女川原子力発電所2号炉 津波評価について (審査会合からの変更内容)

令和元年7月26日
東北電力株式会社

これまでの審査会合からの変更内容(1/2)

■基準津波策定位置

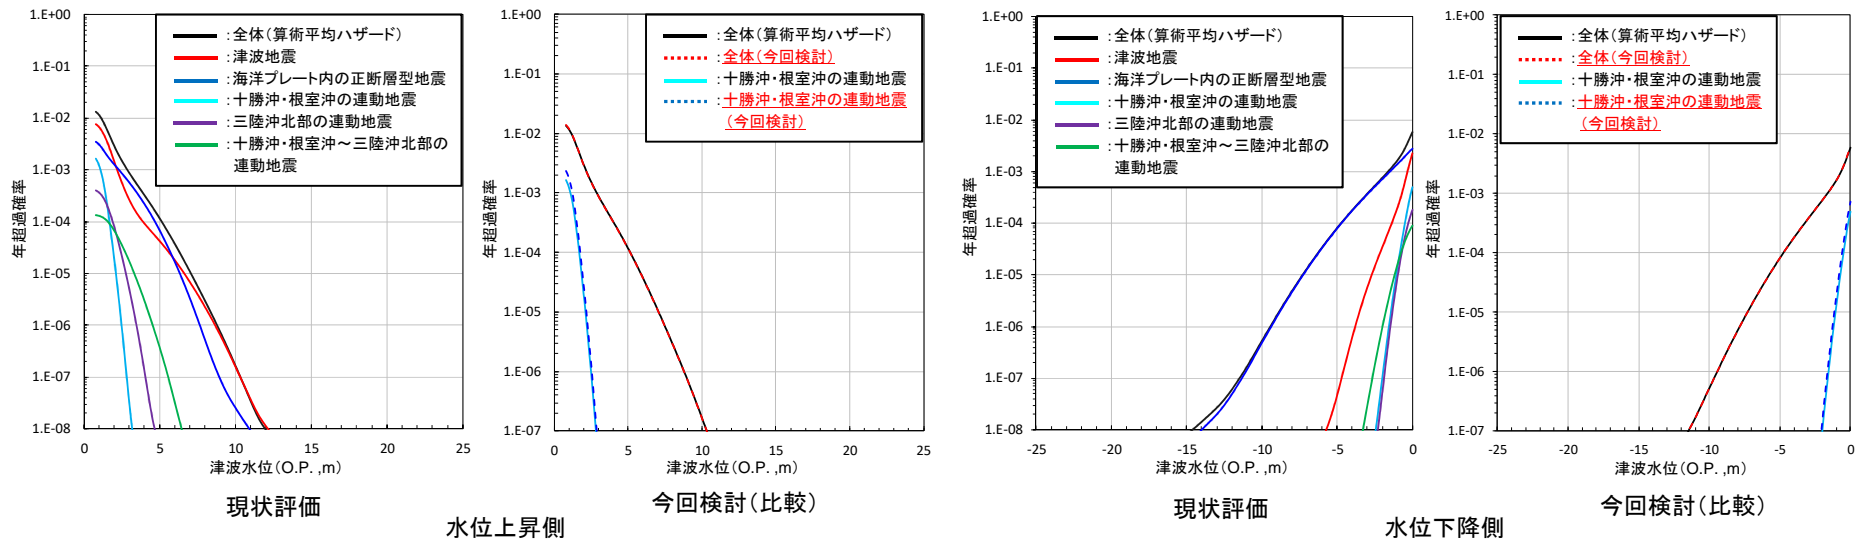
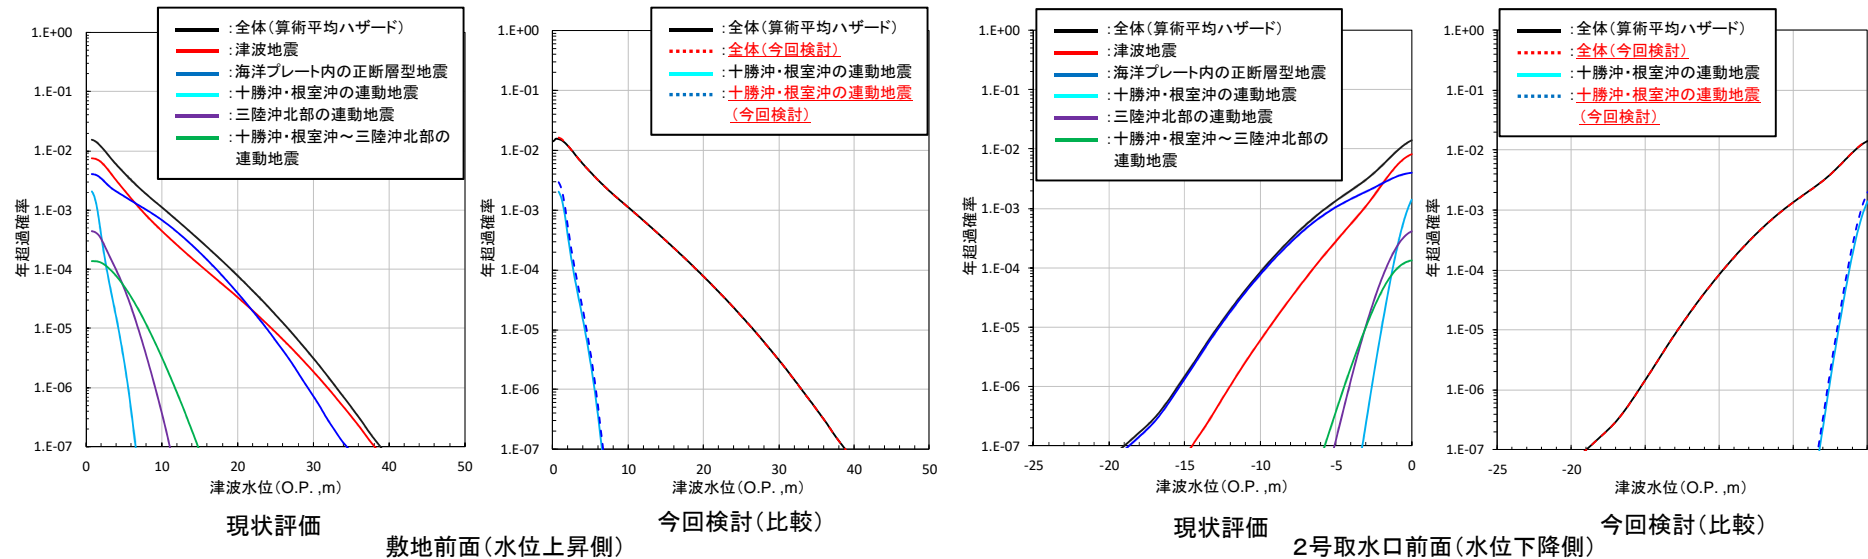
- 地震調査研究推進本部(2017)の知見を反映した津波ハザード曲線(波源別寄与度)を以下に示す。
- 地震調査研究推進本部(2017)の知見を反映した津波ハザード曲線が全体の算術平均ハザードに与える影響はないことを確認した。

最大シールズ数の空間分布※

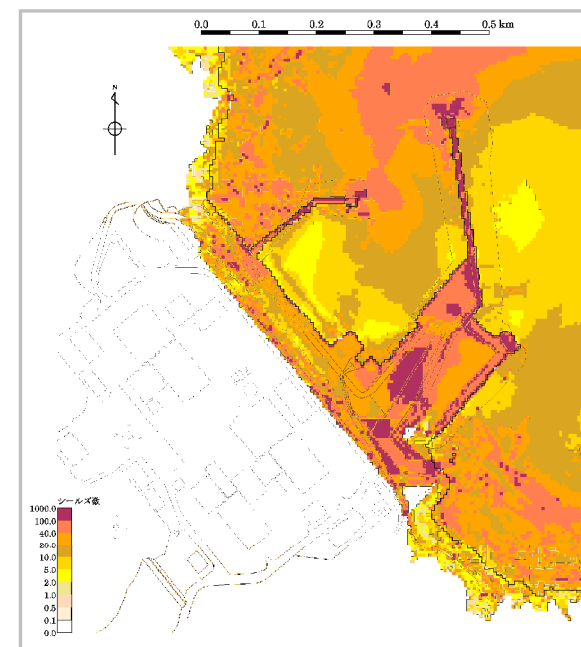
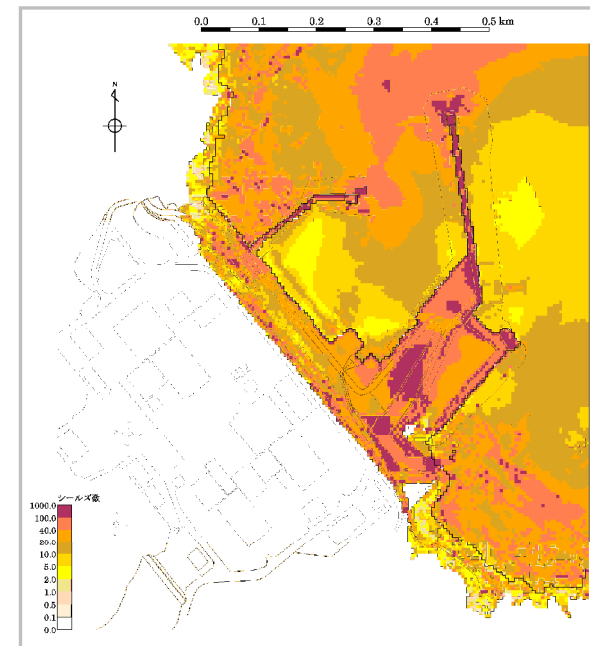
※: 防波堤先端部等で見られる100を超えるシールズ数は解析的に生じるものであり, 高橋ほか(1999), 高橋ほか(2012)の水利模型実験によるシールズ数のオーダーは1桁である。

取水設備の水理特性を考慮した水位変動解析結果(基準津波(水位上昇側))【変更後】

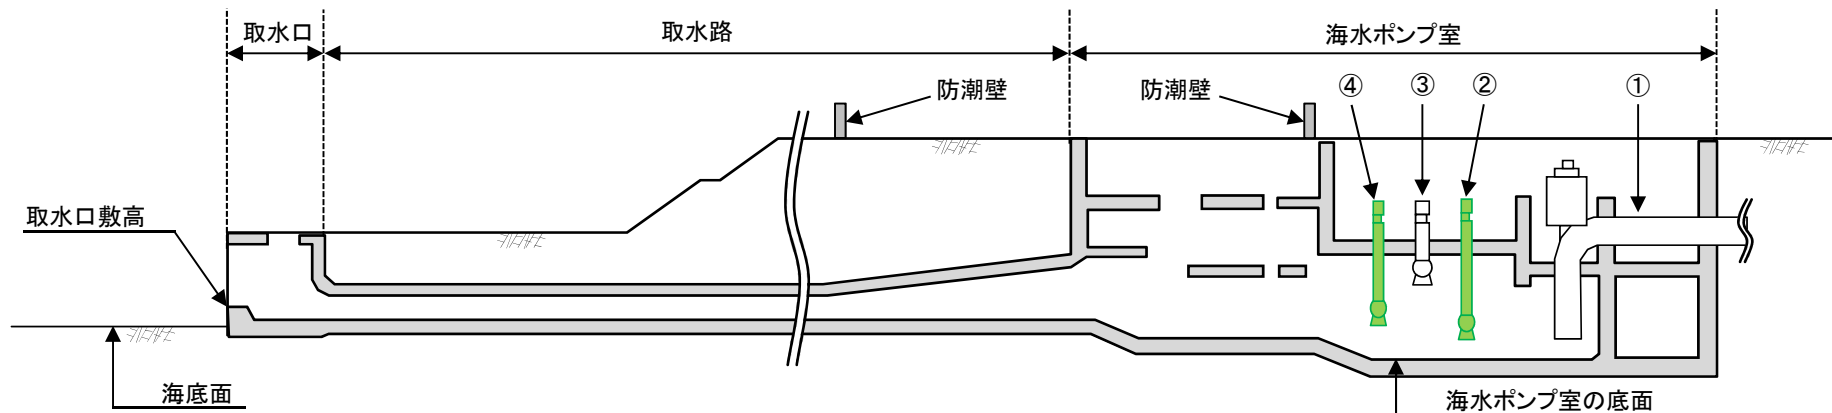
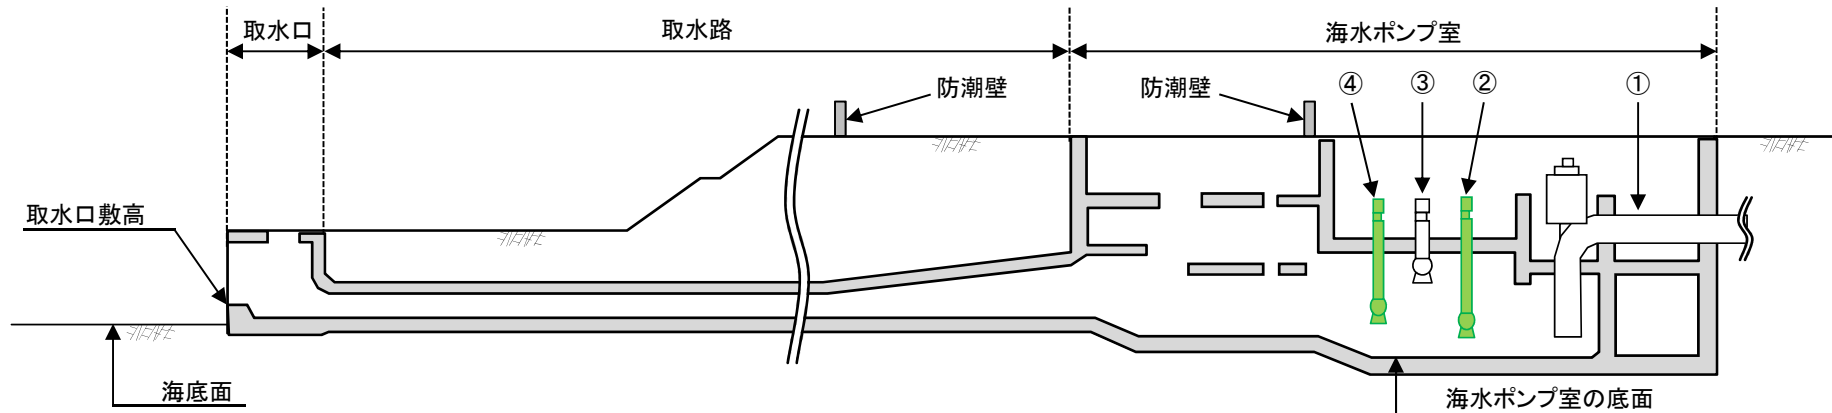
- 基準津波(水位上昇側)による取水口前面の水位時刻歴波形を用いて算定した海水ポンプ室の水位時刻歴波形を以下に示す。

取水設備の水理特性を考慮した水位変動解析結果(基準津波(水位下降側))【変更後】

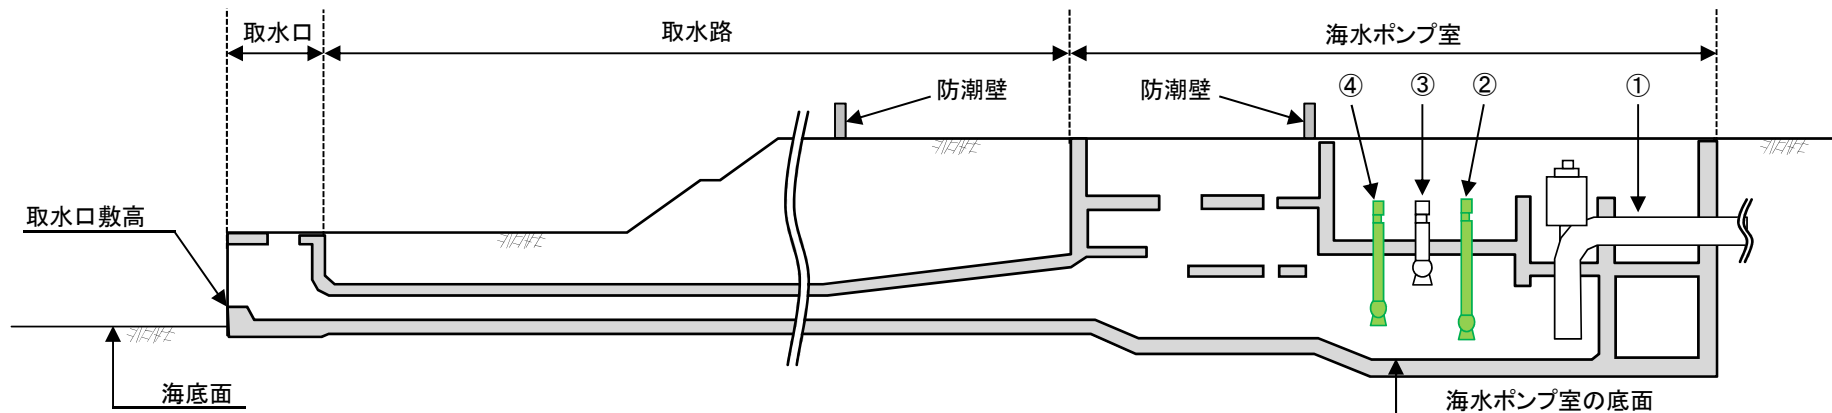
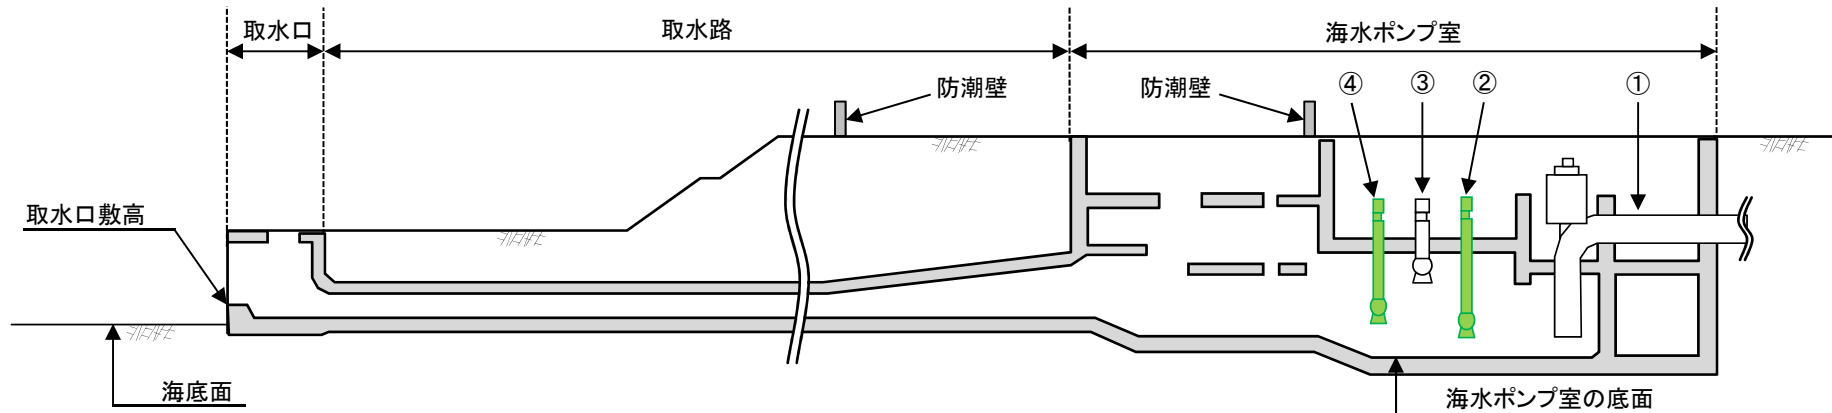
- 基準津波(水位下降側)による取水口前面の水位時刻歴波形を用いて算定した海水ポンプ室の水位時刻歴波形を以下に示す。

評価内容と2号取水設備(概要)の関係

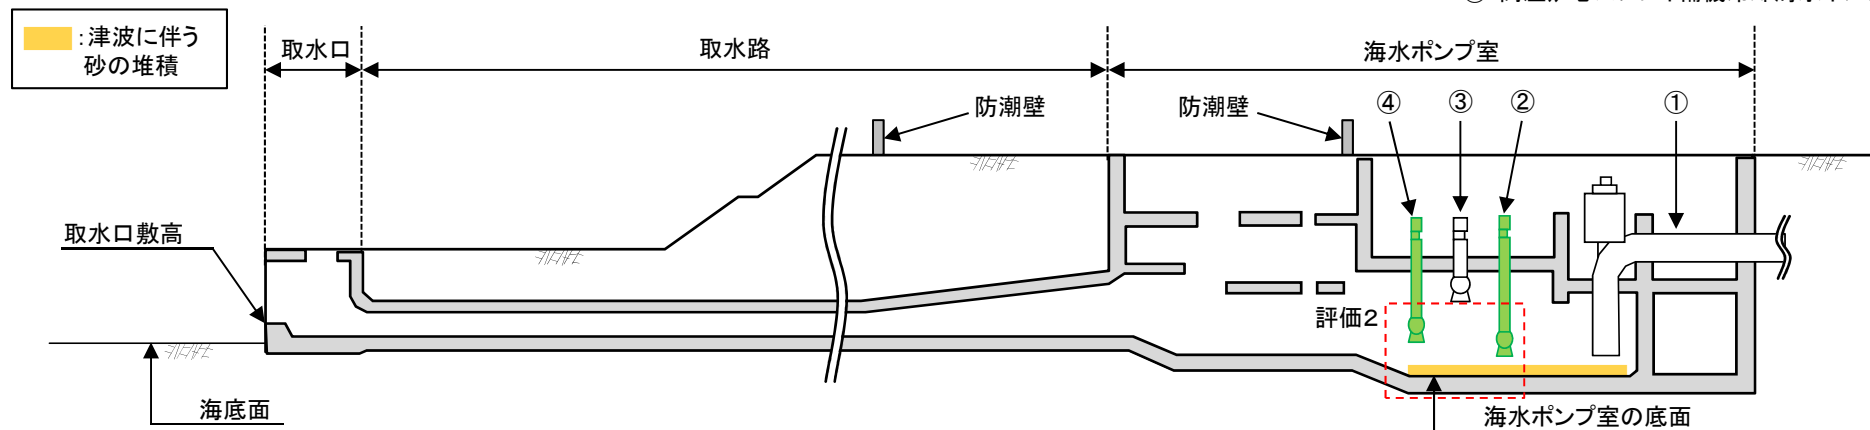
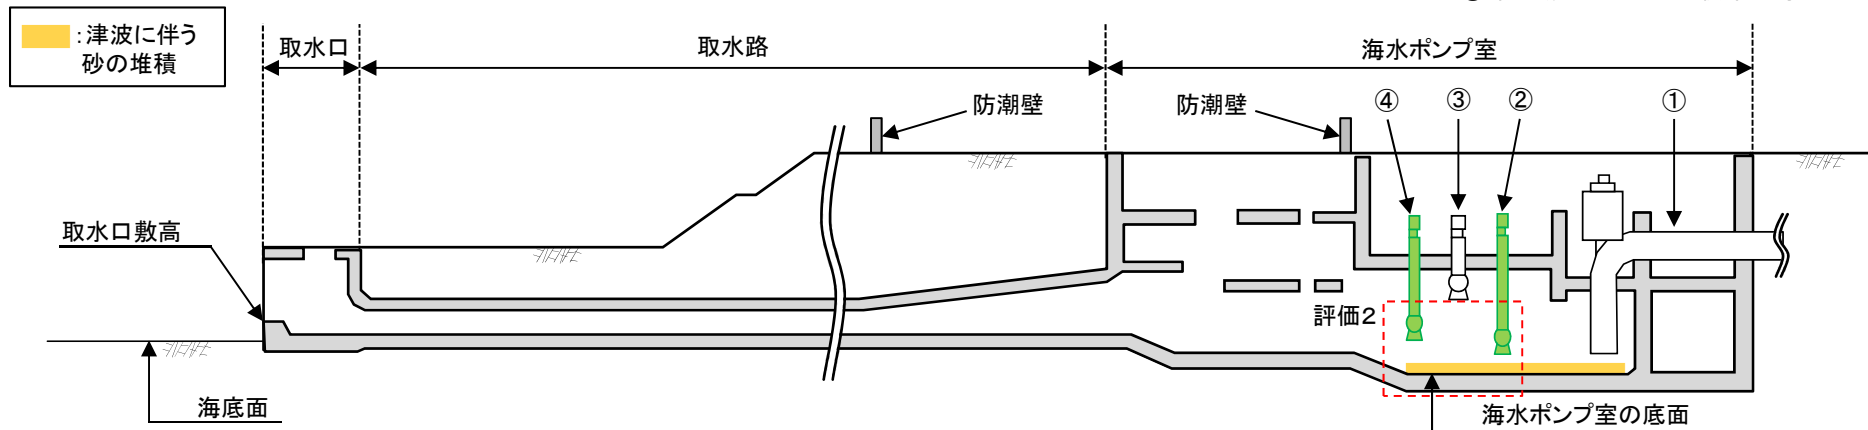
- 各非常用海水ポンプ位置における砂の堆積高さは最大で0.1m程度であり、各海水ポンプの高さを上回らない。
- 以上から、非常用海水ポンプの取水への影響は無いことを確認した。
